IZ.271.18.2020

**Odpowiedzi na pytania nr 1-49
oraz zmiana SIWZ nr 1**

Dot. postępowania prowadzonego w trybie przetargu nieograniczonego na zakup wyposażenia wraz z dostawą, montażem i instalacją dla realizowanego obiektu sportowo-rekreacyjnego „Park Wodny” w Częstochowie przy ul. Dekabrystów 45 - 3 części:

Dotyczy WYPOSAŻENIE **ELEKTRONICZNE I ELEKTRYCZNE – system parkingowy**

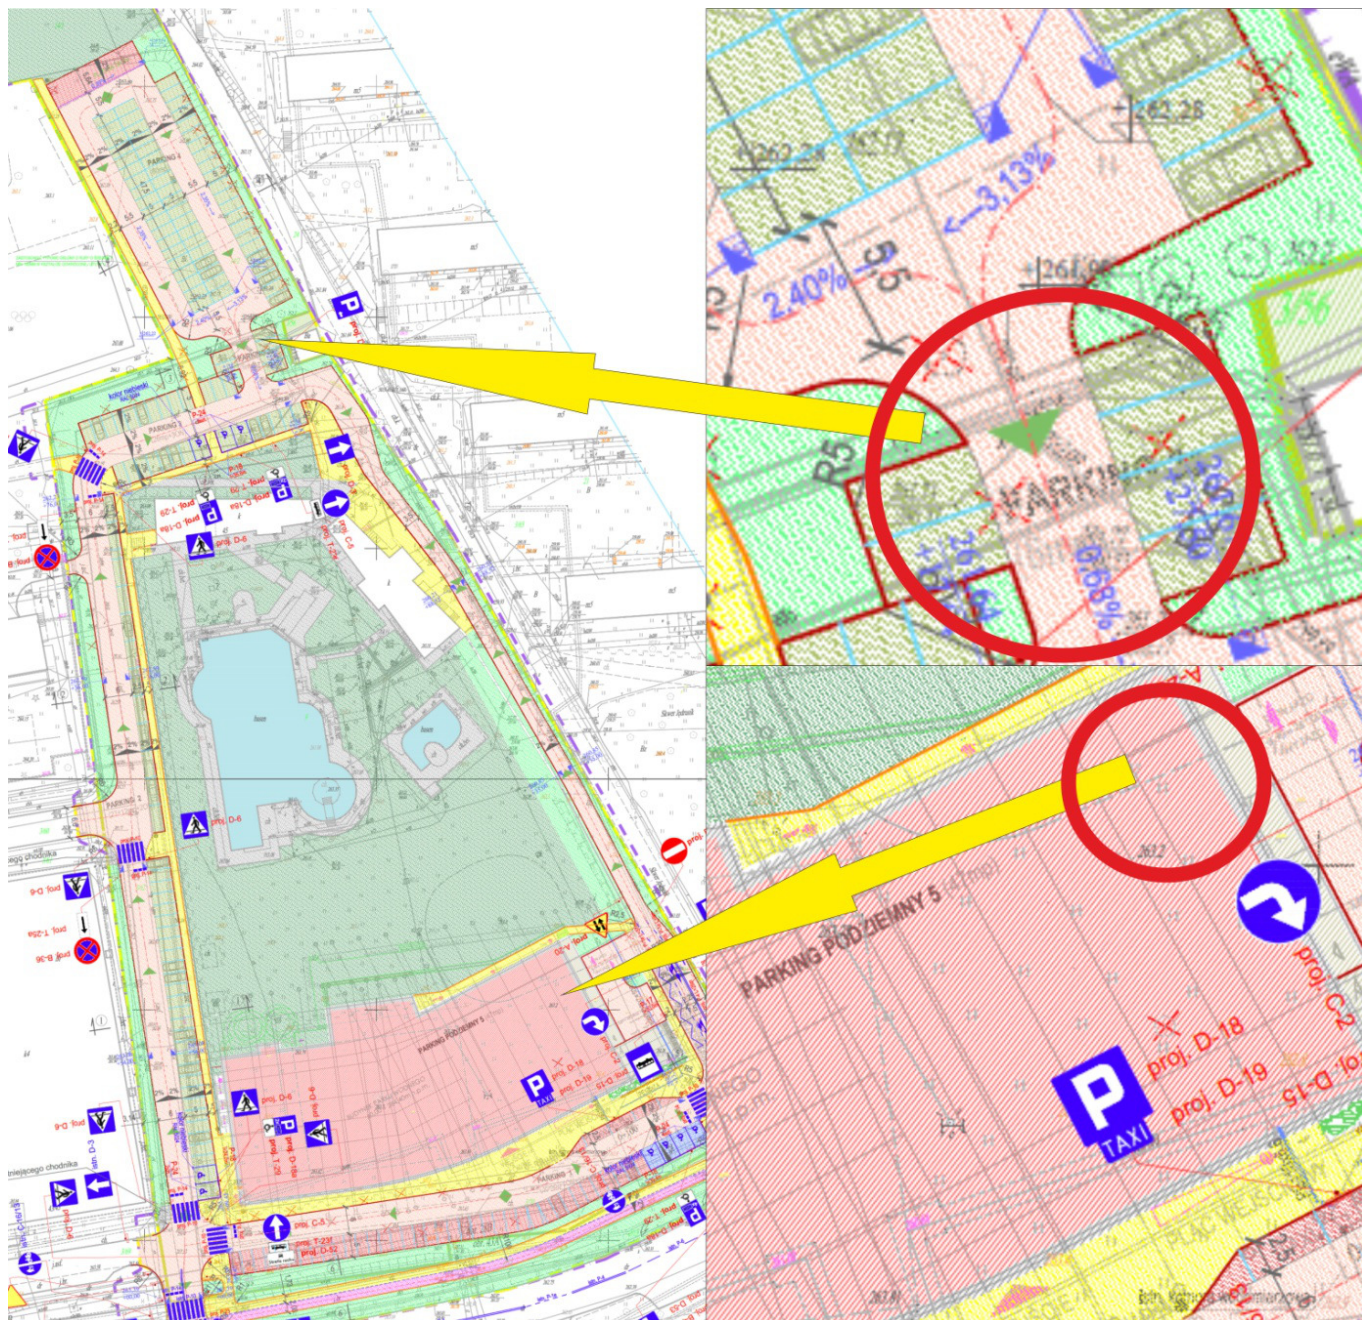
Prosimy o szczegółowe rozwiązania, które należy zastosować na parkingach zewnętrznych. Ile automatów wpuszczających i wypuszczających? Czy należy przewidzieć jakieś dodatkowe szlabany? Prosimy o wskazanie dokładnej lokalizacji na rzutach dokumentacji technicznej.

Zgodnie z projektem, Wykonawca **robót budowlanych (budowy)** Parku Wodnego, zobowiązany jest dostarczyć i zamontować 2 szlabany (wjazdowy i wyjazdowy) do parkingu podziemnego. Oferent dostarczający system parkingowy w ramach niniejszego przetargu, będzie musiał umiejscowić przy tych szlabanach urządzenia „terminale”, wjazdowe i wyjazdowe.

Dodatkowe 2 szlabany, które będą dostarczone w ramach niniejszego przetargu, będą usytuowane przy wjeździe na parking naziemny na tyłach obiektu. Tam trzeba zamontować szlabany wjazdowe i wyjazdowe, a także „terminale” wjazdowe i wyjazdowe.

Automatyczna kasa dla osób parkujących, lecz nie korzystających z usług Parku Wodnego powinna znajdować się w pobliżu wjazdu na parking naziemny. Kasa musi być przystosowana do pracy „na zewnątrz”, a klienci Parku Wodnego będą rozliczani w ramach systemu ESOK.
